静岡県中央新幹線環境保全連絡会議 第18回生物多様性部会専門部会

2025年11月5日

静岡県

本日の対話内容

図 1.29 トンネル湧水等の流れ、河川への放流箇所 (STEP 5)

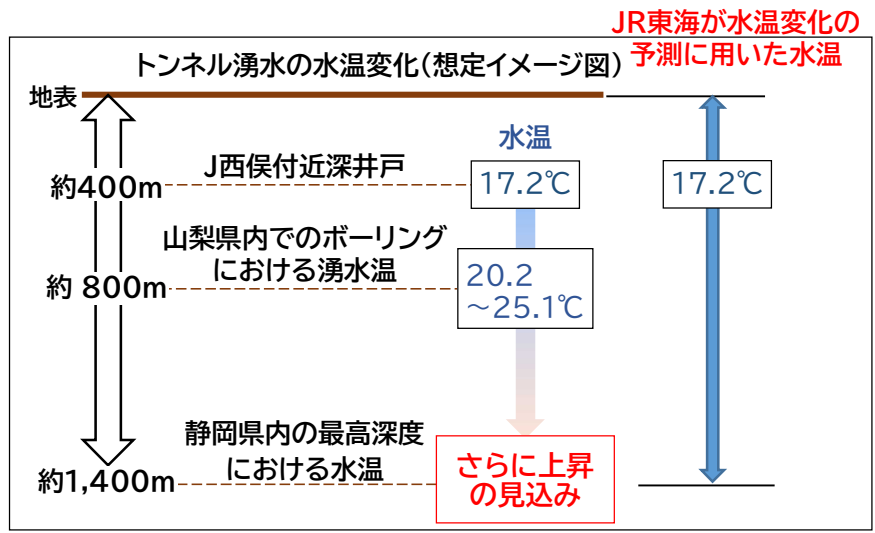
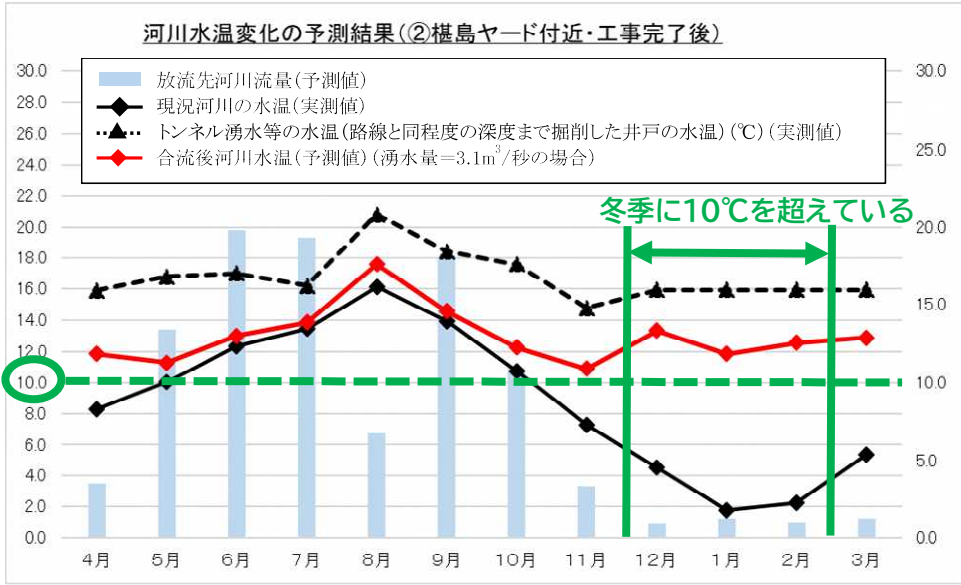
- ・JR東海は、掘削完了後に各トンネルで発生する湧水を、導水路トンネルを経由し、榎島ヤードで大井川本流に放流する計画である。
- ・国有識者会議では、榎島より上流の本流における流量減少が予測されたが、生物への影響や具体的な保全措置、モニタリング計画については、示されていない。

- ・具体的な保全措置として、薬液注入の詳細(施工方法や経年変化等)を確認する。
